# 改善箇所説明図

## 基準不適合発生箇所

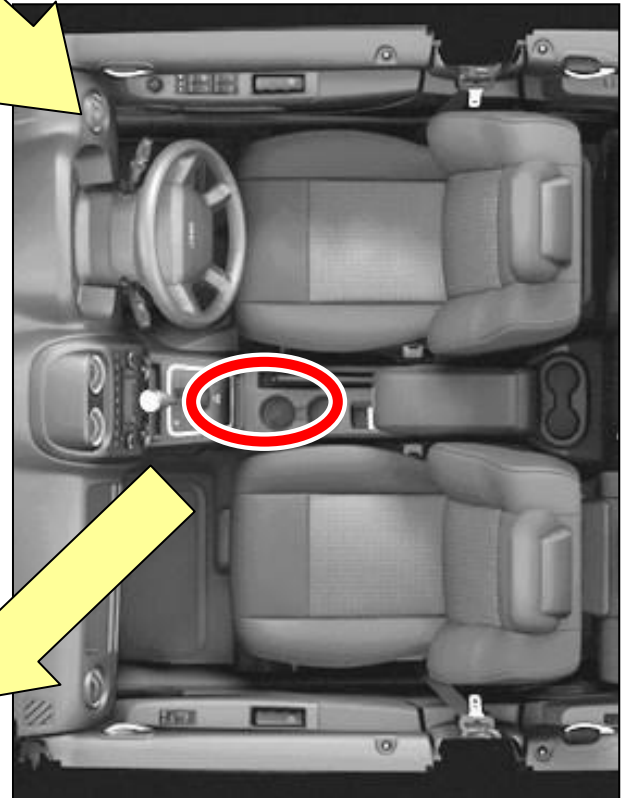
エアバッグ制御ユニットの制御プログラムが不適切なため、低速で横転した場合に、車両状態を適切に感知できず、シートベルト・プリテンショナ及びサイド・エアバック・カーテンが作動しないおそれがある。

全車両、エアバッグ制御ユニットの制御プログラムを書き換える。

識別：運転席シート・レールの後部内側固定ボルト頭部に黄色ペイントを塗布する。
